中部電力

H4-CA-278-R02

浜岡原子力発電所 基準津波の策定のうち地震による津波について (コメント回答)

2023年11月1日

(1)プレート間地震に伴う応力変化による別の地震の発生（模式図）

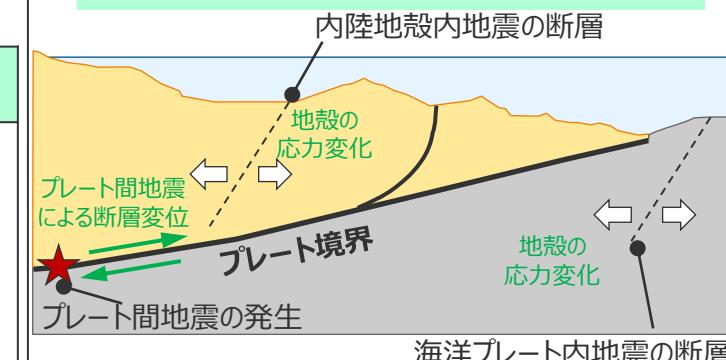
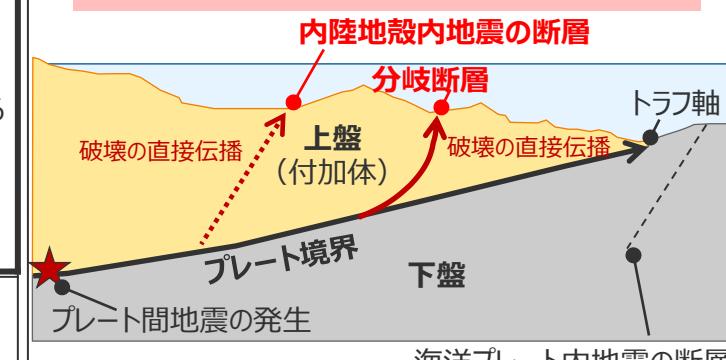
- プレート間地震と海洋プレート内地震の組合せ要否について、審査ガイドに照らし、敷地の地学的背景、津波発生要因の関連性に関する既往知見と事実関係を十分に検討し、プレート間地震と海洋プレート内地震を組合せる必要がないという論理構成を再整理すること。

- プレート間地震と海洋プレート内地震の組合せ要否について、敷地の地学的背景、津波発生要因の関連性に関する既往知見と事実関係を、(1)プレート間地震に伴う応力変化による別の地震の発生、(2)プレート間地震の破壊の直接伝播による一体性のある連動発生の観点から、プレート間地震と海域の活断層による地殻内地震との組合せ要否と合わせて再整理した。

- その結果、「(1)プレート間地震に伴う応力変化による別の地震の発生」について、まずプレート間地震後の別の地震の発生状況を確認した結果、プレート間地震に伴う応力変化の影響などにより津波を発生させるような大規模（M7以上）の内陸地殻内地震もしくは海洋プレート内地震が発生する時間間隔は、2011年東北沖地震の事例では約40分であるが、Mw9クラスのその他の地震や南海トラフの地震の事例では数か月～数十年の期間があることから、応力変化の影響により津波が組合さる可能性は低いと考えられる。また、プレート間地震による別の断層活動への影響を確認した結果、南海トラフでは、プレート境界の上盤・下盤ともプレート沈み込み方向の圧縮による逆断層型の断層が分布しており、逆断層型の断層はプレート間地震に伴う伸張作用により活動が緩和される方向となる。これらのことから、プレート間地震に伴う応力変化によって、別の大規模な内陸地殻内地震もしくは海洋プレート内地震が同時発生する津波評価上の関連性はなく、(1)応力変化の観点からは、プレート間地震との組合せを考慮する必要はない評価した。

- また、「(2)プレート間地震の破壊の直接伝播による一体性のある連動発生」について、南海トラフの沈み込み帯の構造等に関する知見を確認した結果、分岐断層は、沈み込み帯の発達に伴い上盤のトラフ軸付近の付加体内部に形成される構造であり、プレート間地震の破壊が分岐断層に伝播することにより、プレート間地震と連動して活動することを示す知見があること、その活動の繰り返しにより外縁隆起帯等の顕著な隆起地形が形成されていることから、プレート間地震と津波評価上の関連性があると評価し、これを考慮した津波評価を実施することとした。これに関連し、上盤の分岐断層以外の内陸地殻内地震の活断層は、外縁隆起帯等より陸側のより古い付加体内部に分布し、分岐断層とされる知見がなく、外縁隆起帯等の顕著な隆起地形との関連も認められることから分岐断層のようにはプレート間地震の破壊が伝播していないと考えられるが、上盤における複雑な付加体内部の構造を考慮するとプレート間地震の破壊の一部が伝播する可能性は考えられることから、(2)破壊伝播の観点から、プレート間地震と津波評価上の関連性があると評価し、プレート間地震との組合せを考慮することとした。

- 一方、下盤の海洋プレート内地震は、分岐断層が上盤のトラフ軸付近の付加体内部に形成される構造であり付加体のない下盤では形成されないこと、プレート間地震の破壊が海洋プレート内地震の断層に伝播することを示す知見・事例もないことから、(2)破壊伝播の観点からも、プレート間地震と津波評価上の関連性はなく、プレート間地震との組合せを考慮する必要はない評価した。
